Mission régionale d'autorité environnementale

**Avis sur le projet modifié de centrale photovoltaïque au sol  
de l'aérodrome de Mulhouse Habsheim  
sur la commune de Habsheim (68)  
porté par la société EDF Renouvelables France**

n°MRAe 2023APGE51

**Figure 2 – plan de masse du projet modifié**

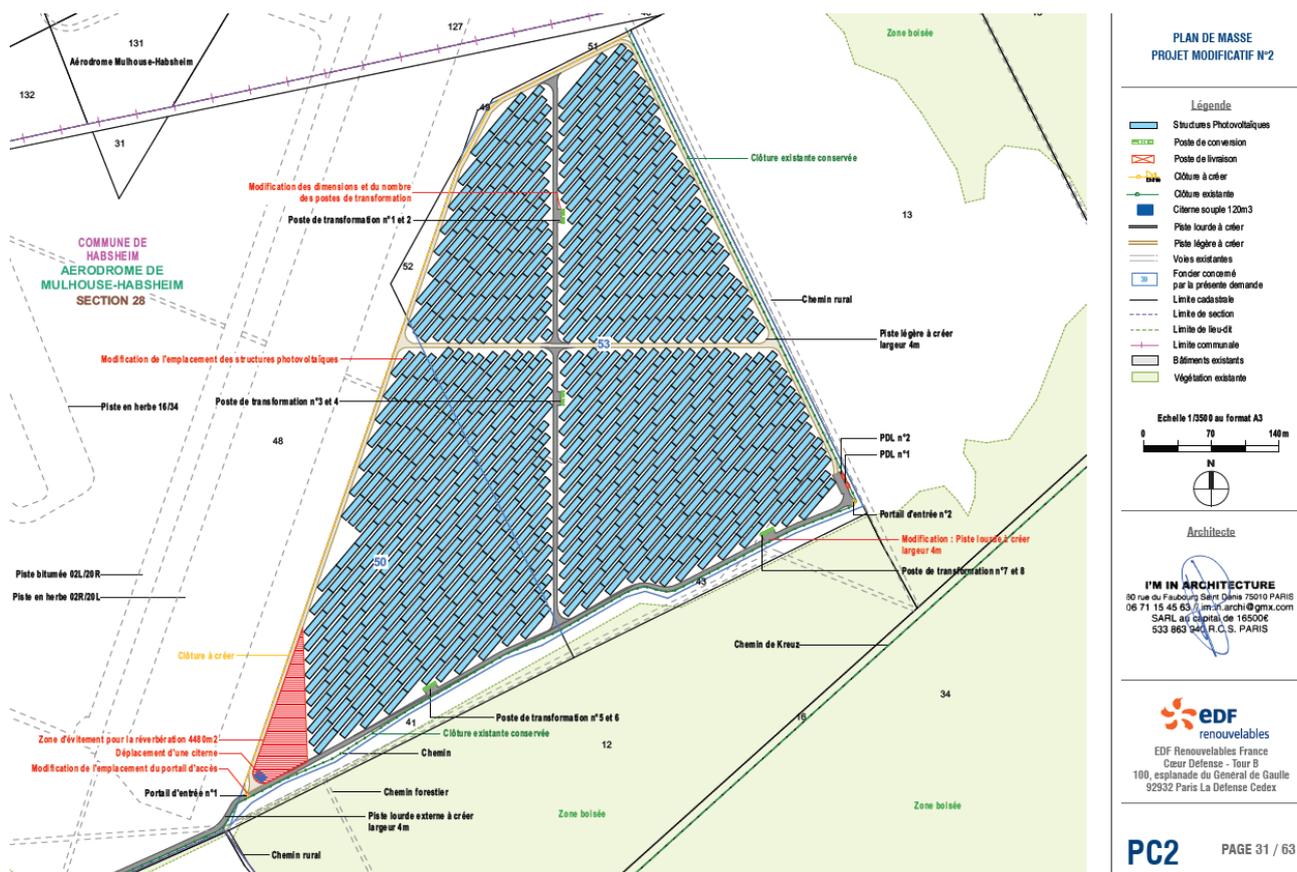
La fixation des tables d'assemblage se fera sur des pieux battus dans le sol. L'Ae indique que la solution par longrines ou plots béton aurait dû être étudiée (cf chapitre 2.2. du présent avis).
